- **ID 9888.** con avviso del 23 maggio 2023, codice procedura MASE-2023-93273 stata avviata la **procedura di valutazione di impatto ambientale (V.I.A.)** di competenza nazionale (artt. 20 e ss. del decreto legislativo n. 152/2006 e s.m.i.) relativa al **progetto di realizzazione di una centrale eolica denominata Orbetello** da parte di **Apollo Wind s.r.l.** (sede in Bolzano, Via della Stazione n. 7) in località varie, Comune di **Orbetello** (GR);

OSSERVAZIONI

Figura 15. PTCP Grosseto: Beni paesaggistici (Tav. ST 5)

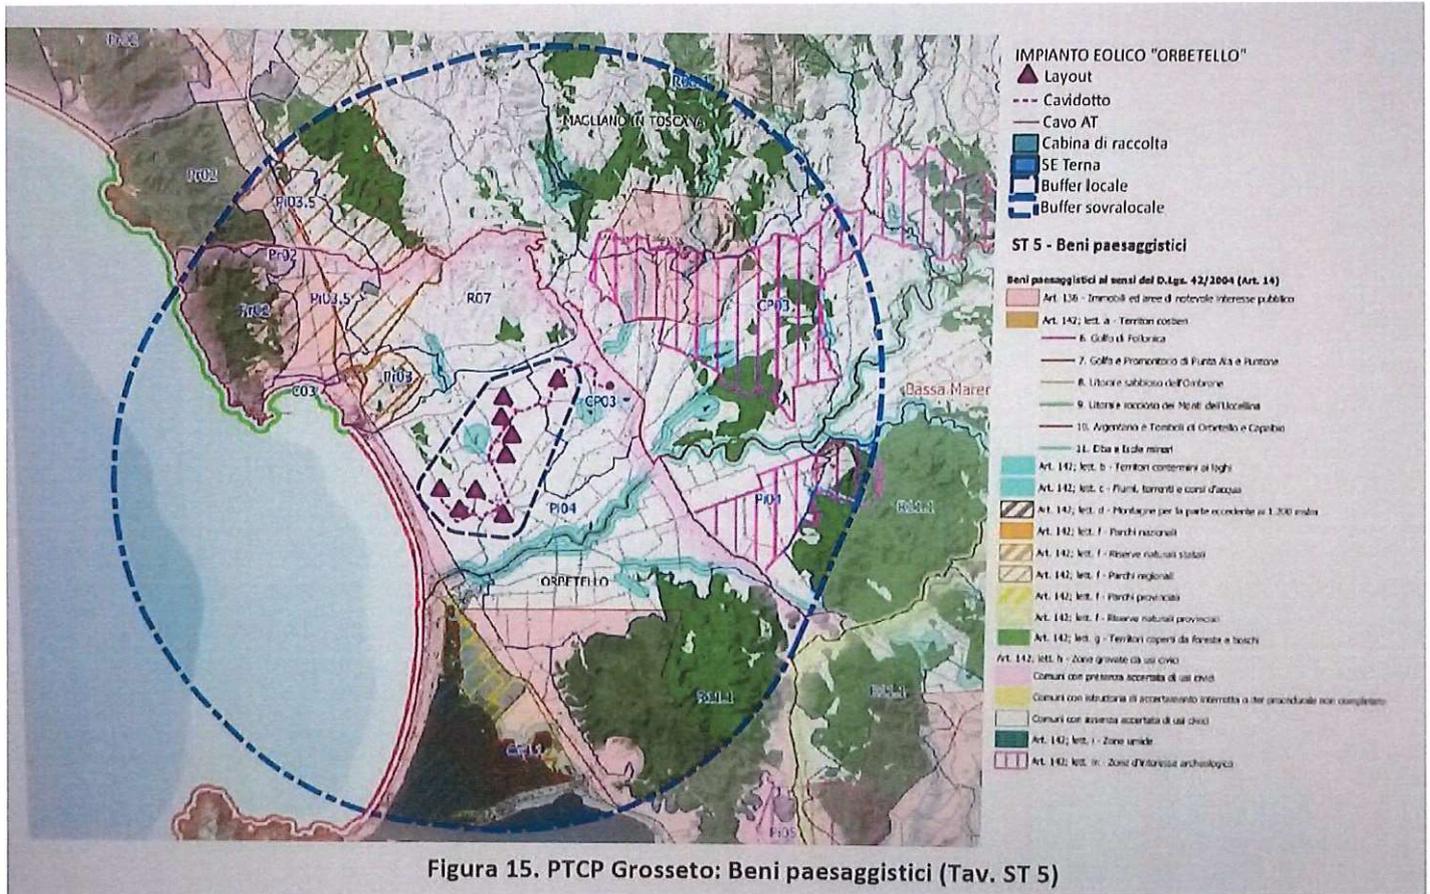
- in proposito, si ricorda che l'art. 6, comma 1°, del decreto-legge n. 50/2022, convertito con modificazioni e integrazioni nella legge n. 91/2022, in relazione all'installazione di impianti di produzione di energia da fonti rinnovabili è stata individuata una "fascia di rispetto ... determinata considerando una distanza dal perimetro di beni sottoposti a tutela di sette chilometri per gli impianti eolici e di un chilometro per gli impianti fotovoltaici". Successivamente, con l'art. 47, comma 1°, del decreto-legge n. 13/2023, convertito con modificazioni e integrazioni nella legge n. 41/2023, la fascia di tutela è stata ridotta a "tre chilometri" per gli impianti eolici e a "cinquecento metri" per gli impianti fotovoltaici.

Detta fascia di rispetto risulta, quindi, nel caso di specie estesa tre chilometri dal limite delle zone tutelate con vincolo culturale (artt. 10 e ss. del decreto legislativo n. 42/2004 e s.m.i.) e/o con vincolo paesaggistico (artt. 136 e ss. e 142 del decreto legislativo n. 42/2004 e s.m.i.). In ogni caso, la visibilità di detti aerogeneratori alti oltre 200 metri sarebbe ben presente in tutta l'area;
